Doc No. GK04-SC-Z02 Rev.0

日立造船株式会社

補足説明資料 1-1

申請時からの変更（補正）内容について

図 3-1 トランニオン接続部の評価モデル

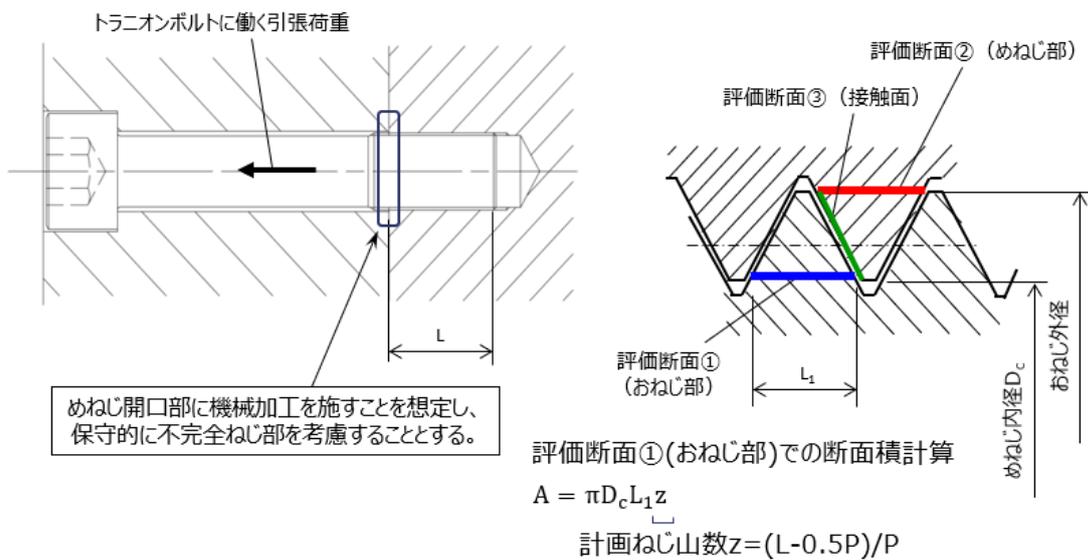
- ・地(1)：トラニオン接続部－支圧応力評価の追加による評価結果及び設計基準値の見直し

トラニオン接続部において、トラニオンボルトのねじ山の支圧応力評価が必要と考え、その評価を追加した。項目の名称もトラニオン接続部に見直した。

トラニオン接続部の断面積の計算において、めねじ部のねじ山の数を設計計画値で評価していたが、審査と並行して社内で製造検討を行う中で、めねじ開口部の機械加工として一般的な加工方法を想定し、より保守的にめねじ開口部の不完全ねじ部を考慮した評価へ変更することとした。概要を図 3-1 に示す。

また、設計基準値の記載について下記のとおり誤記訂正を行った。

- ・トラニオン接続部(おねじ部)の支圧応力の評価基準値
797MPa(fp) → 1195MPa(1.5fp*)
- ・トラニオン接続部(めねじ部)のせん断応力の評価基準値
150MPa(Su) → 150MPa(0.4Su)

見直し前 (申請時)			見直し後 (補正)		
項目	計算値 (MPa)	設計基準値 (MPa)	項目	計算値 (MPa)	設計基準値 (MPa)
トラニオン 接続部	96	126	トラニオン 接続部	75	150

図 3-2 コンパートメントの評価モデル (水平軸方向からの地震加速度)

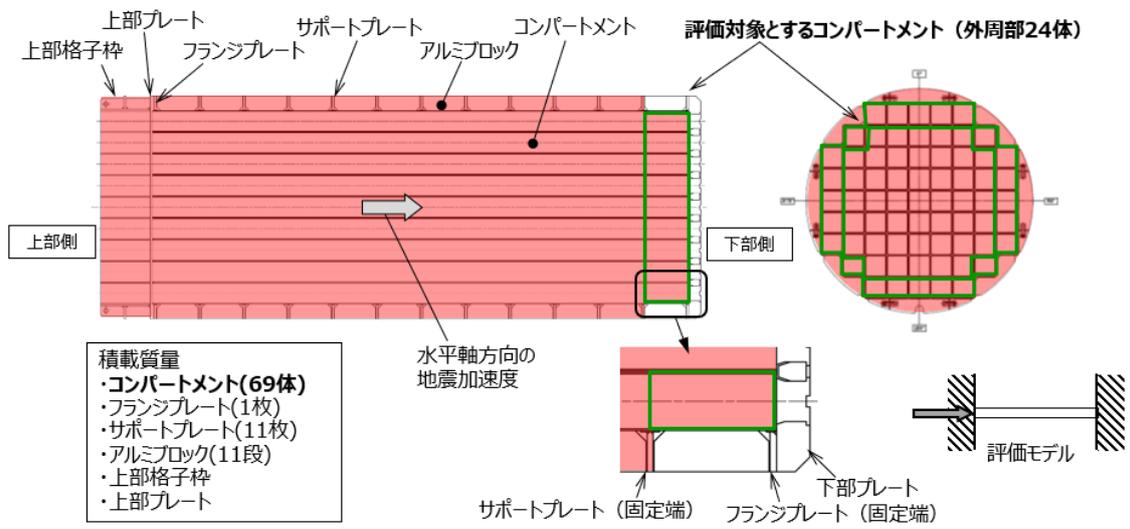
・地(3)：バスケットー評価結果の見直し

コンパートメントの評価において、水平軸方向加速度による圧縮荷重に加えて、鉛直下方向加速度によるせん断応力と曲げ応力を合わせた応力強さを加えた評価を行っていたが、せん断応力と曲げ応力の評価位置が異なることから、分けて評価するべきと判断し、評価の見直しを行った。

しかし、再確認の結果、設置許可基準規則解釈に基づき各地震力（水平及び鉛直地震力）を同時に不利な方向に組み合わせて作用させることを考慮するため、申請書に用いた評価方法と同じ水平地震力による圧縮と鉛直地震力による曲げおよびせん断を組み合わせた荷重により評価ことにする。ただし、審査の過程で津波の影響に対するコンパートメントの軸方向の圧縮評価において独立した中央部のコンパートメントの重量を保守的に考慮することとしたため、地震の評価において同様の考慮が必要と判断し、評価結果を見直すこととした。

- ・水平軸方向の地震加速度による評価としてコンパートメント 69 体を積載質量とし、サポートプレート及びアルミブロックの荷重を受ける外周部のコンパートメント 24 体を評価対象とした圧縮応力の評価を行う。詳細を図 3-2 に示す。
- ・各地震力（水平及び鉛直地震力）を同時に不利な方向に組み合わせて作用させることを考慮するため、申請書に用いた評価方法と同じ水平地震力による圧縮荷重と鉛直地震力による曲げおよびせん断を組み合わせた荷重により評価する。

見直し前（申請時）			見直し後（補正）	
応力の種類	計算値 (MPa)		応力の種類	計算値 (MPa)
鉛直方向応力強さ	4.9	➡	鉛直方向応力強さ	4.9
水平方向圧縮	2.4		水平方向圧縮	4.7
組合せ応力	7.3→8		組合せ応力	9.6→10
